Ministero dell'Ambiente e della Sicurezza
Energetica

Parere n. 798 del 17 luglio 2023

ID 9792 - SS.n.1 "Aurelia" Viabilità di accesso all'Hub Portuale di La Spezia. Variante alla S.S. 1 "Aurelia". 3° Lotto tra Felettino ed il raccordo autostradale 3° Stralcio funzionale C dallo svincolo di via San Venerio allo svincolo Melara. Completamento. Progetto esecutivo di riappalto

Proponente:	<i>ANAS S.p.A.</i>
--------------------	---------------------------

Figura 8: - Confronto fra PE 2011 e PE 2022 imbocco sud Felettino III

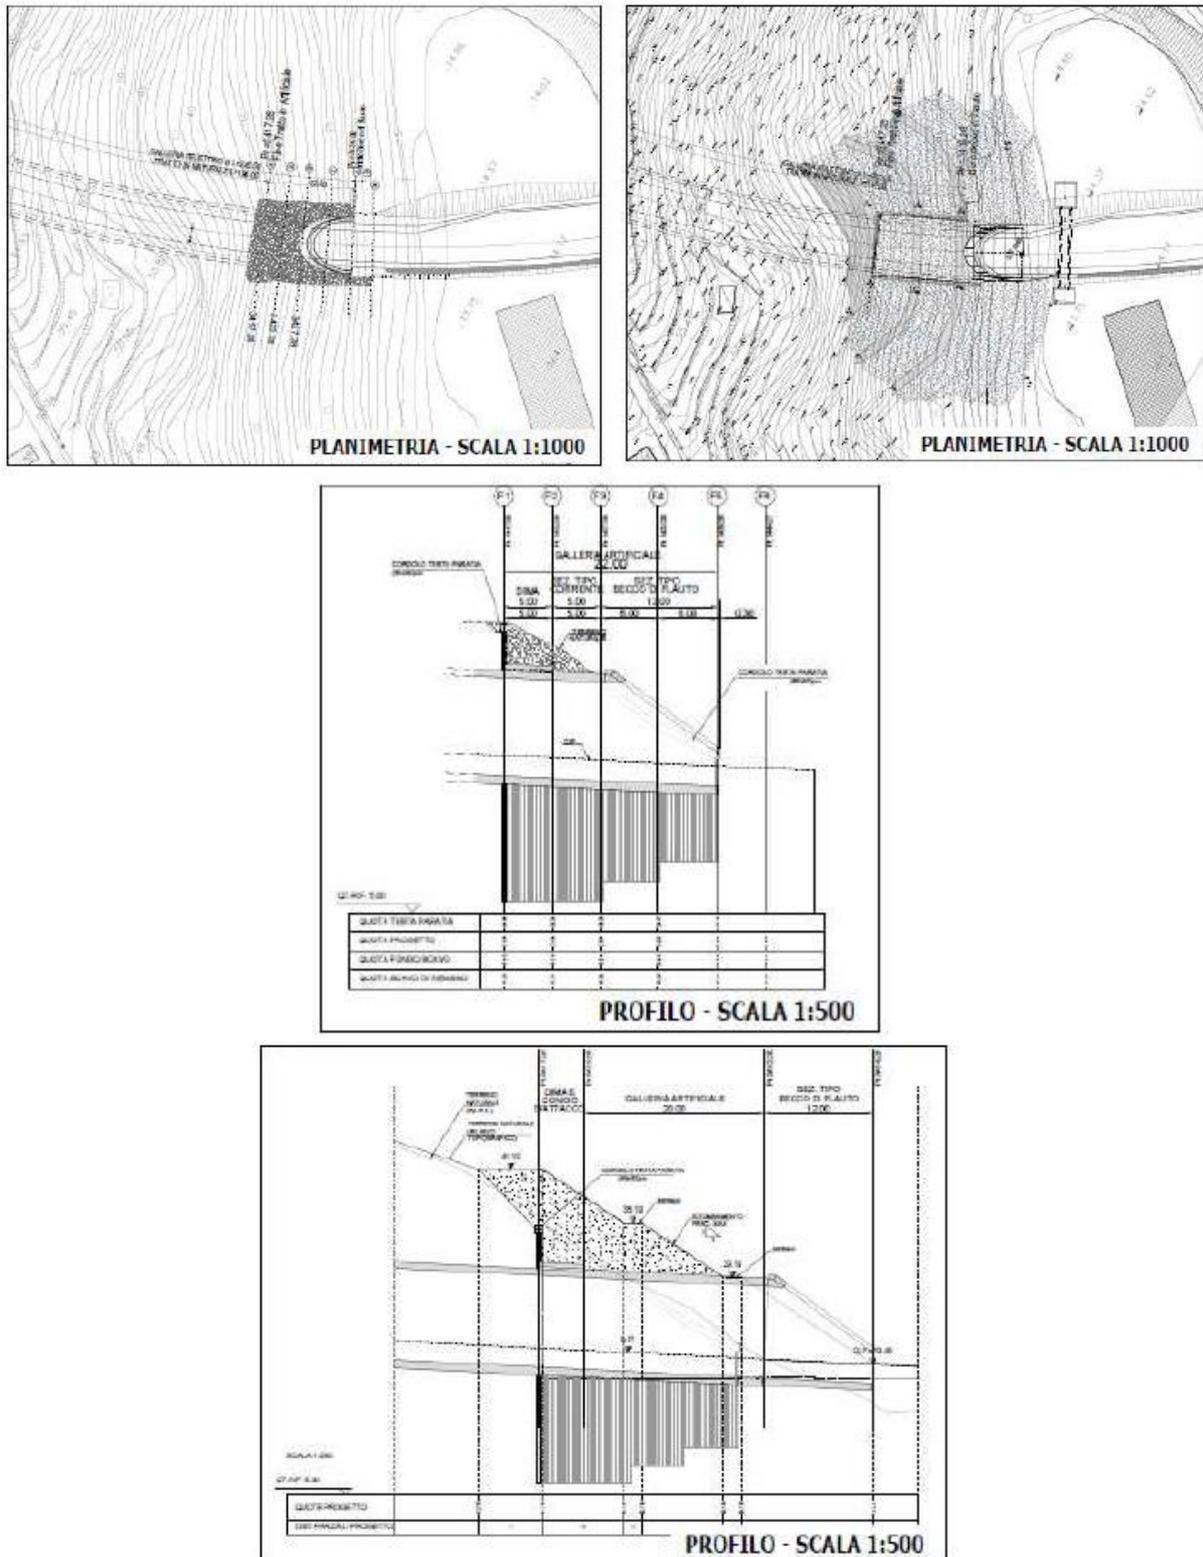
Imbocco sud Galleria Naturale Felettino III

In fase di costruzione si sono evidenziati fenomeni di instabilità che sono stati innescati dallo scavo della galleria, ma correlati a fenomeni di instabilità di versante più estesi. Dette instabilità interessano l'imbocco sud della galleria Felettino III.

A seguito dell'evolversi della situazione di dissesto, è stata eseguita una modellazione numerica di backanalysis (Rocksoil S.p.A., 2017) basata sulle misure di convergenza eseguite al fine di ottenere una simulazione, quanto più possibile affidabile, delle effettive condizioni riscontrate in sito. Sulla base della back analysis e dei rilievi geologico-geomeccanici effettuati al fronte di avanzamento dello scavo è stata sviluppata la progettazione esecutiva 2022 che prevede delle nuove sezioni di avanzamento dello scavo (Sezione tipo C2P e sezione tipo C2VP). Per maggiori dettagli si rimanda alla specifica relazione (P00GN03GENRE01).

Dalle risultanze degli studi geomefologici sul versante e delle recenti indagini integrative risulterebbe che il movimento di versante profondo lungo strato sia passante per la testa della berlinese di imbocco (che si presenta localmente lesionata) e sia emerso in superficie con fratture di trazione individuate sulla sommità del rilievo. Al fine di garantire la stabilità del versante a lungo termine, nel PE2022 è previsto il prolungamento di 20 m della galleria artificiale ed il potenziamento del suo ritombamento, a contrasto del piede del versante. Il Proponente ha previsto un sistema di monitoraggio per controllare gli effetti dello scavo della galleria sull'edificio già lesionato. In Figura 8 sono riportati i confronti planimetrici ed altimetrici tra il progetto esecutivo del 2011 e il progetto esecutivo del 2022.

Dal punto di vista della realizzazione delle opere, le fasi realizzative dell'imbocco Sud della galleria Felettino III, non sono dissimili a quelle già previste nelle stesure progettuali precedenti, in quanto la modifica consiste semplicemente nel prolungamento della galleria artificiale mantenendone inalterata la sezione.

Per il prolungamento del tratto in galleria artificiale è necessaria la demolizione della modesta tombinatura già realizzata (Tombino AI16) e la sua ricostruzione, con geometria identica, in modo da non interferire con

il portale di imbocco della galleria. A proposito del Tombino AI16 il Proponente sottolinea che esso non è realizzato in corrispondenza di un corpo idrico specifico, ma in corrispondenza di un'area di impluvio, pertanto il suo modesto spostamento da un punto di vista idraulico è ininfluenza.

Figura 10: - Galleria Le Fornaci I tratto a basse coperture – confronto tra PE 2011 e PE 2022

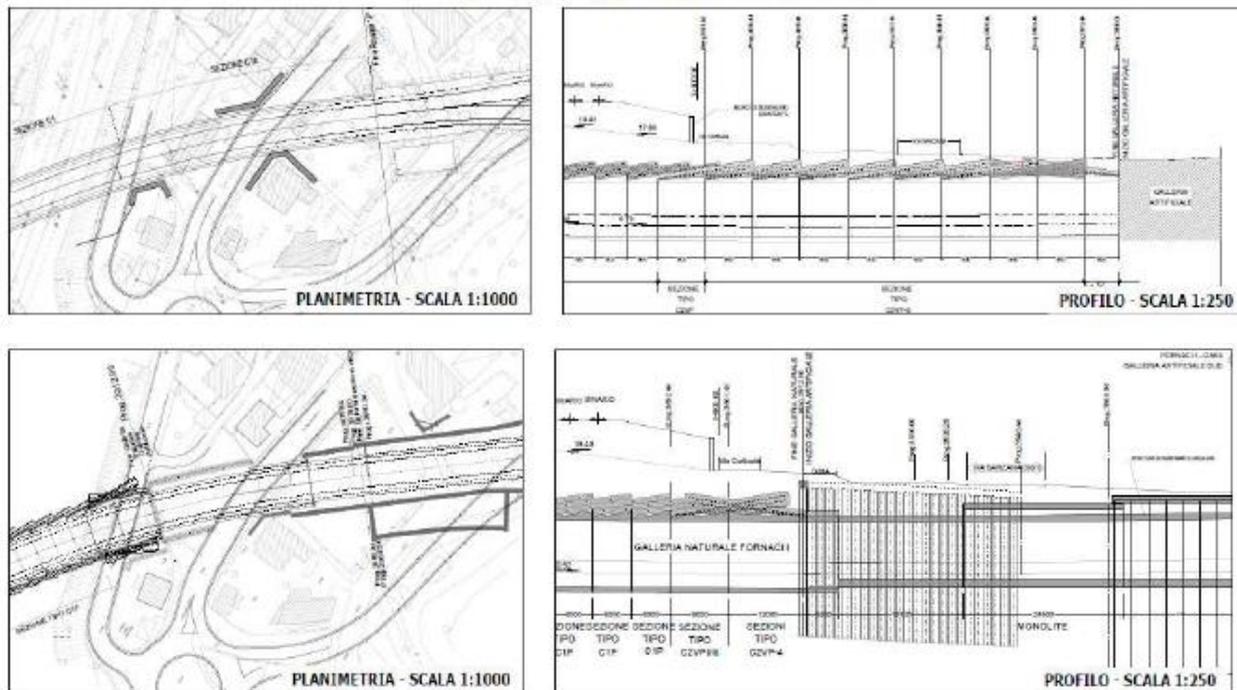
Tratto a basse coperture galleria "Le Fornaci I"

Nel PE2011 per la galleria Le Fornaci I, nel tratto terminale, era previsto un tratto con limitatissime coperture, estremamente critico per il sottoattraversamento della S.S. 1 Via Aurelia (Via Sarzana) e per l'estrema vicinanza di alcune case di civile abitazione. Nel PE2022, al fine di ridurre le criticità di tale tratto, è stato studiato e condiviso con i tecnici ANAS, un cambio tipologico, con adozione di una tipologia realizzativa in soluzione di galleria artificiale, con adozione di una soluzione con "monolite a spinta per il superamento della S.S. 1 Via Aurelia (Via Sarzana). Tale tratto, in particolare dal Pk. 3912,90 al Pk. 3980,34, è stato denominato "Galleria Artificiale Sud"

Figura 11: -Viadotto San Venerio II- confronto tra PE 2011 (verde) e PE 2022 (blu)

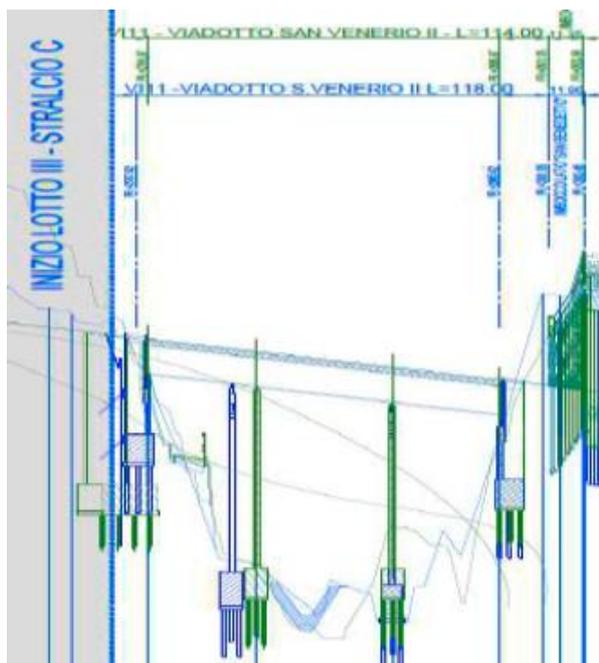
Variatione dell'interasse delle pile del Viadotto S. Venerio II.

Osservando la sovrapposizione plano-altimetrica tra le pile del viadotto San Venerio II del PE2011 e del PE2022 è presente un diverso posizionamento di una delle pile centrali che interessano l'alveo del torrente. Tale variazione è legata alla fase costruttiva del viadotto sviluppata nel precedente appalto. In particolare, le pile eseguite hanno una distanza reciproca maggiore rispetto quanto previsto nel PE2011; questo, secondo il Proponente, ha consentito due migliorie: da una parte una ottimizzazione del calcolo dell'impalcato nel suo tratto centrale, dall'altra si ha un maggiore spazio disponibile e una minore riduzione dell'alveo del corso d'acqua in corrispondenza dell'asse viadotto con conseguentemente un minore impatto dell'opera sulle portate smaltibili e una minore interazione dal punto di vista idraulico tra le pile e il corso d'acqua.

Figura 12: - Area cantiere basa – confronto tra PE 2011 (rosso) e ampliamento PE 2022 (blu)

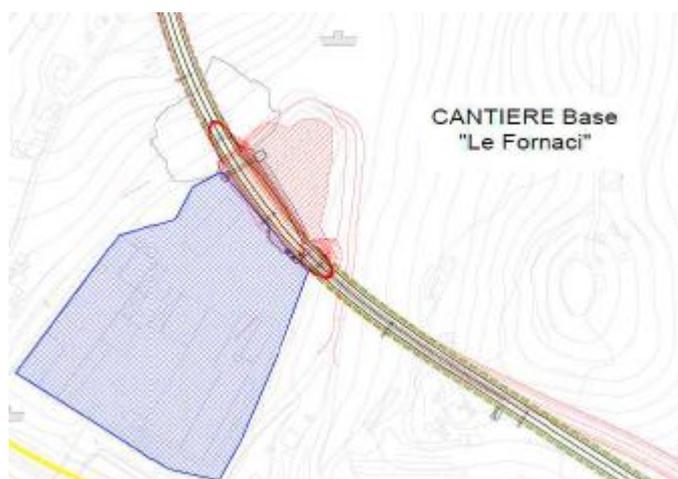
Estensione dell'area di cantiere base Fornaci I

L'area attualmente interessata dal cantiere base non era prevista tale nelle precedenti fasi progettuali, essa è stata infatti ampliata, ed è stata temporaneamente occupata e già utilizzata nel corso del precedente appalto. L'ampliamento dell'area del cantiere base sarà a servizio del solo stralcio C. Il Proponente prevede la

riqualificazione tramite inerbimento a valle della dismissione del cantiere come attività all'interno dello stralcio C.
